黄金岬海浜公園平面図

年度	平成 16 年度
路線名	
工事名	黄金岬海浜公園災害復旧工事
図面名	平面図
縮尺	1:300 図面番号
設計年月日	平成 16 年 10 月 日

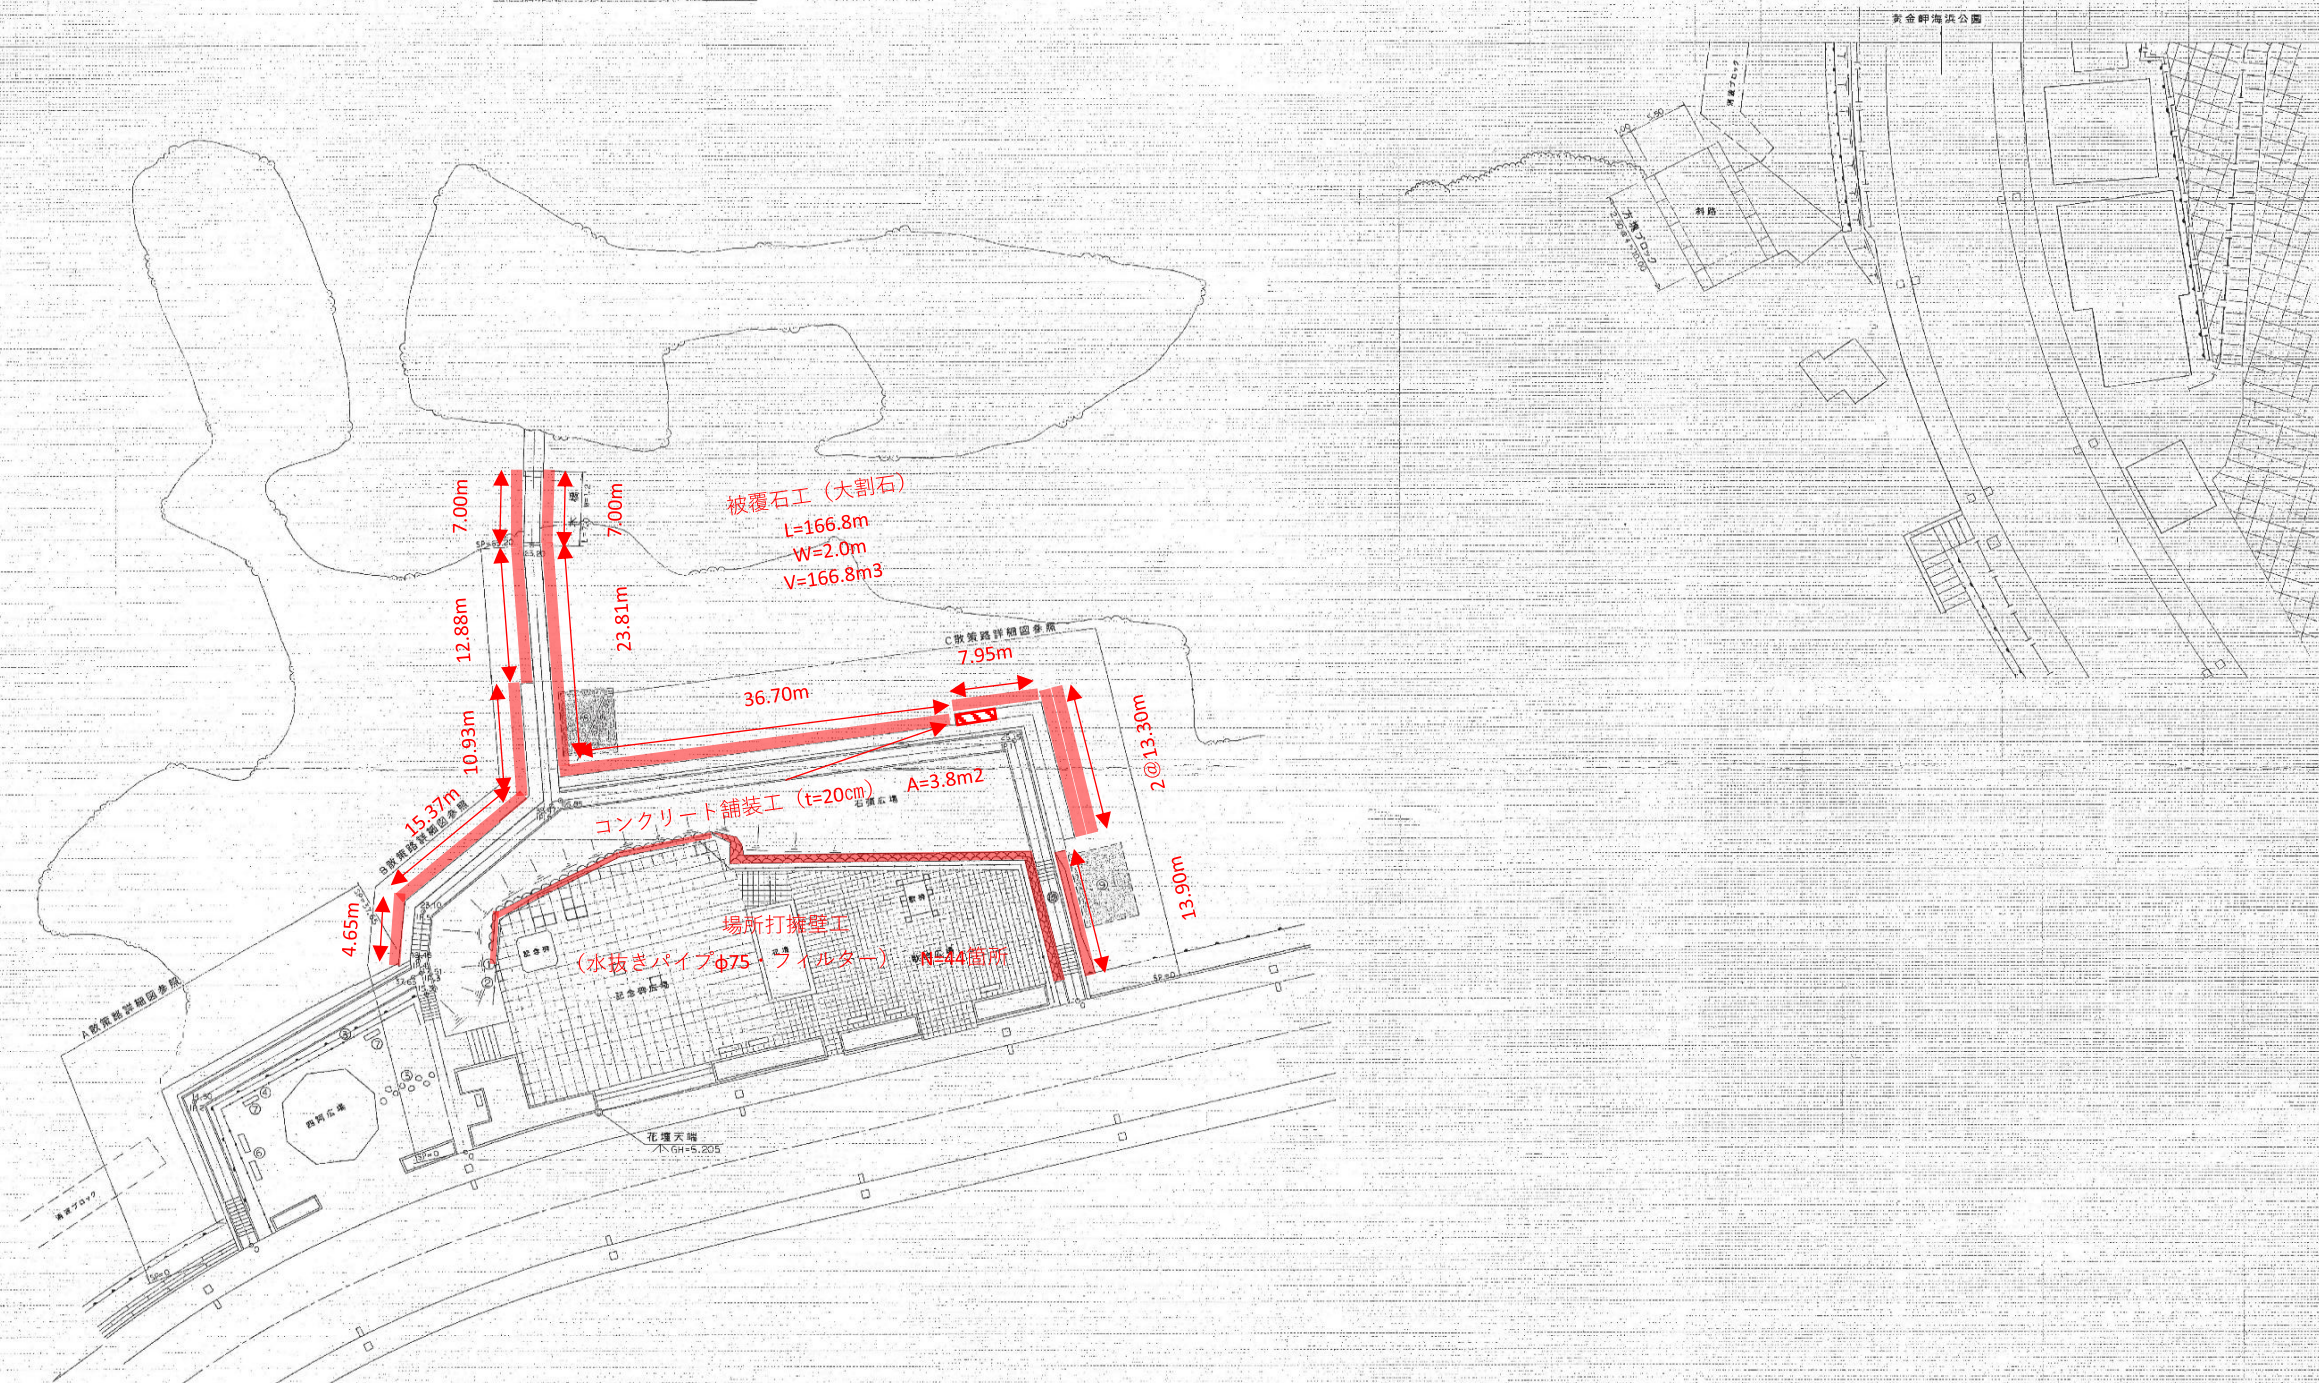
番号	場所	工種	工種内容	変更・追加工種内容
①	記念碑広場	フェンス	2m×3スパン	路盤工 2.0m×0.6m×0.35
②	記念碑広場	雑草刈	5.0m×0.5	
③	四阿広場	雑草刈	1.2m×0.4+5.1m×0.5+9.8m×0.25	6.7m×0.55+9.4m×0.34
④	四阿広場	フェンス	2m×17スパン	
⑤	四阿広場	飛石	白御影石 8個	白御影石 11個
⑥	四阿広場	ベンチ	背付ベンチ 1.8m 2基	
⑦	四阿広場	ベンチ	背付ベンチ 1.5m 2基	
⑧	B散策路	土砂盛土		6.0m×5.0m×0.5 (変更2)
⑨	C散策路	土砂盛土		7.0m×5.0m×0.5 (変更2)
⑩	C散策路	モルタル仕上		0.5×0.5 2枚 (変更2)
